Uusissa G25 / G33-vaihteistoissa on käytettävä STO MTF (75W-80) -luokituksen omaavaa vaihteistoöljyä.

I nya G25 / G33 växellådor måste användas växellådsolja som är klassad enligt STO MTF (75W-80).

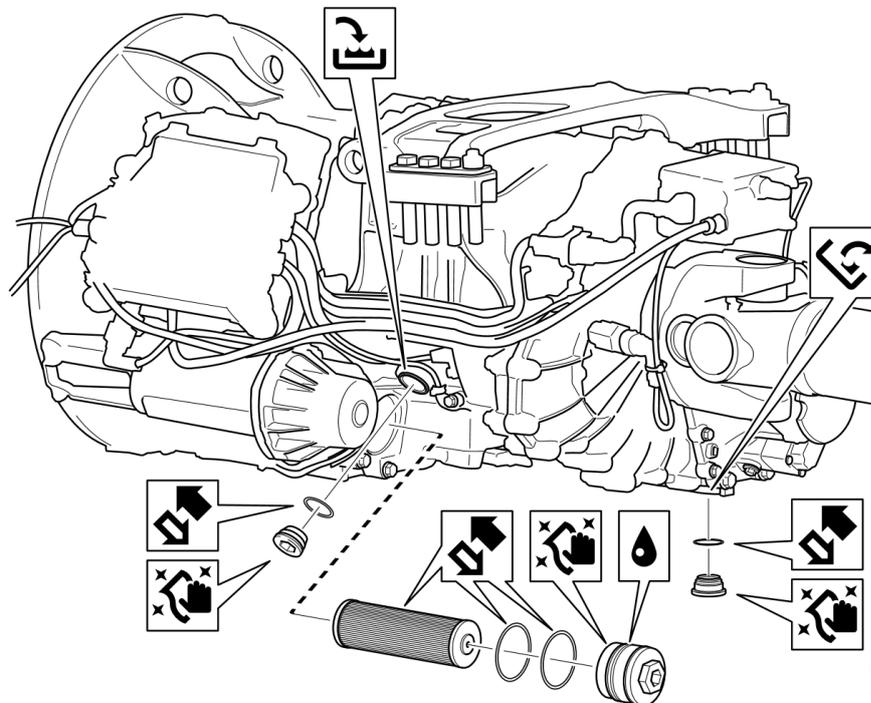
Uusissa G25 / G33-vaihteistossa ei voida käyttää samaa STO 2:0 G (75W-90) -öljyä kuin vanhemmissa vaihteistoissa.

Vastaavasti uutta STO MTF -öljyä ei voida käyttää vanhemmissa vaihteistoissa.

Scania PN STO MTF:

2741955 = 209 Litraa/Liter

2741894 = 20 Litraa/Liter
